「敦賀発電所発電用原子炉設置変更許可申請書  
(2号発電用原子炉施設の変更)添付書類の一部補正」及び  
「敦賀発電所2号炉 敷地の地形,地質・地質構造  
敷地内のD-1トレンチ内に認められるK断層の活動性」  
(審査資料)の誤記について

令和6年3月22日  
日本原子力発電株式会社

補正書について、以下の一覧表記載の誤記を確認した<sup>※1</sup>ため、正誤比較表を次頁以降に示す。

審査資料について、以下の一覧表記載の誤記を確認したため、修正前後比較表を次頁以降に示す。

令和5年8月31日提出  
 敦賀発電所発電用原子炉設置変更許可申請書  
 (2号発電用原子炉施設の変更)  
 添付書類の一部補正  
 6-7-136頁 第7.4.4.70図(3)D-1トレンチの地質断面図(C-C'断面)

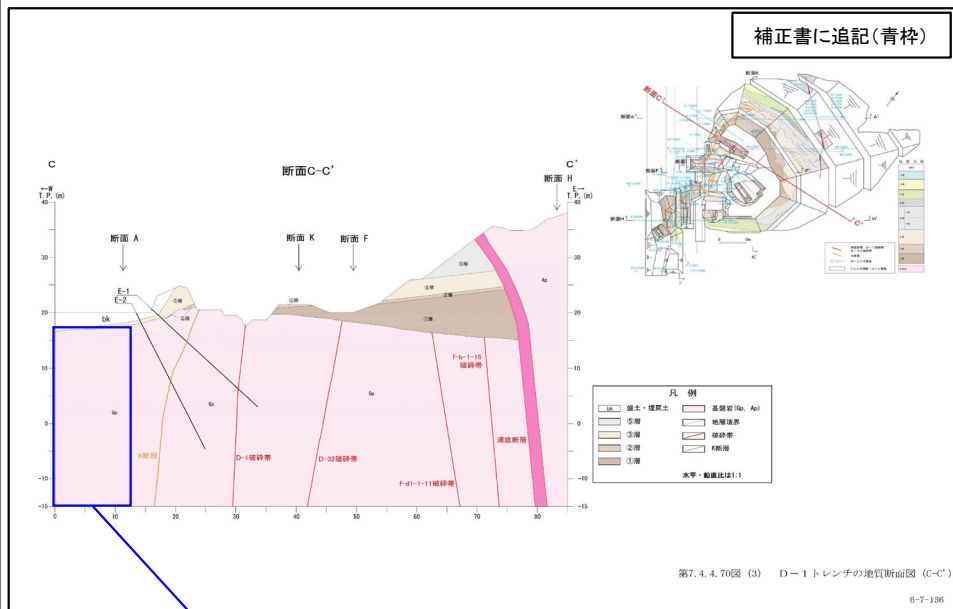
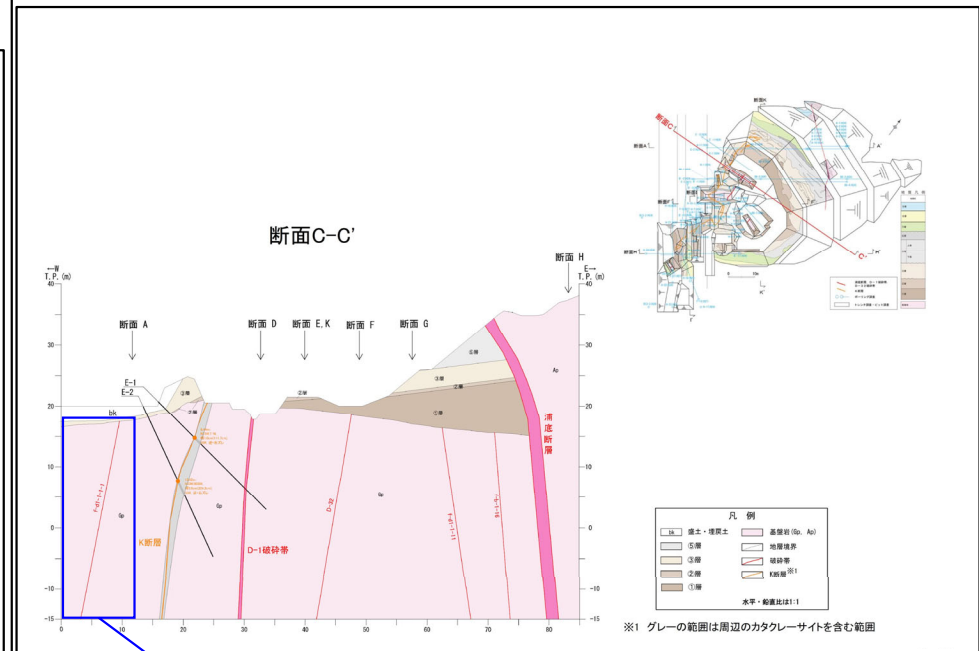
## 断面図上の破碎帯の表示漏れ

No.3  
 f-d1-1-1-1 破碎帯の記載なし

No.3  
 f-d1-1-1-1 破碎帯の記載あり

その他観察面(D-1トレンチ北法面上 スケッチ)

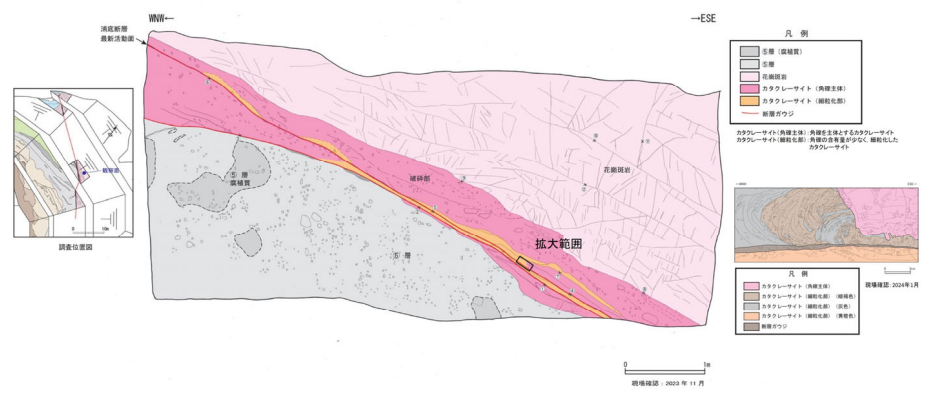
## 法面スケッチにおける走向傾斜測定ポイントの性状記載誤り

No.4  
 誤った(断層ガウジの)記載

No.4  
 正しい(粘土またはシルトの)記載
